#### A köznevelési intézményekben található játszóterek, játékok felújításáról

Készítette: Krea-Hidra Kft.

A Legóvár Óvoda játszóeszközeinek felújítására

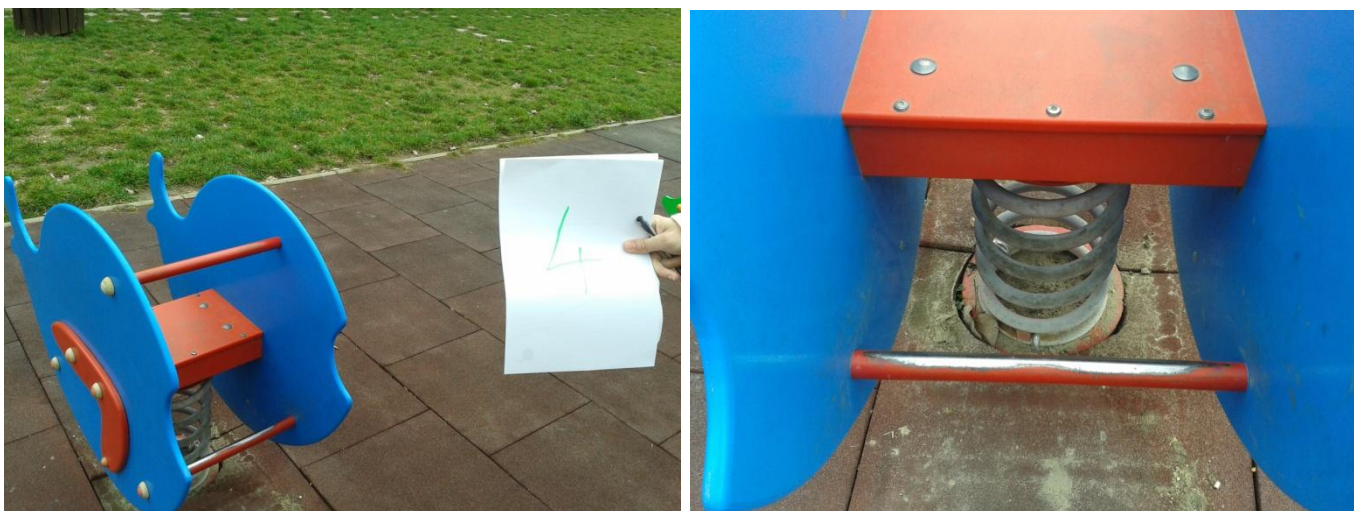
Az eszköz balesetveszélyes, a betonlábazat kilazult.

**Javaslat:** A rögzítés javítása, újra betonozás szükséges.

**Javítás: 34.000 Ft**
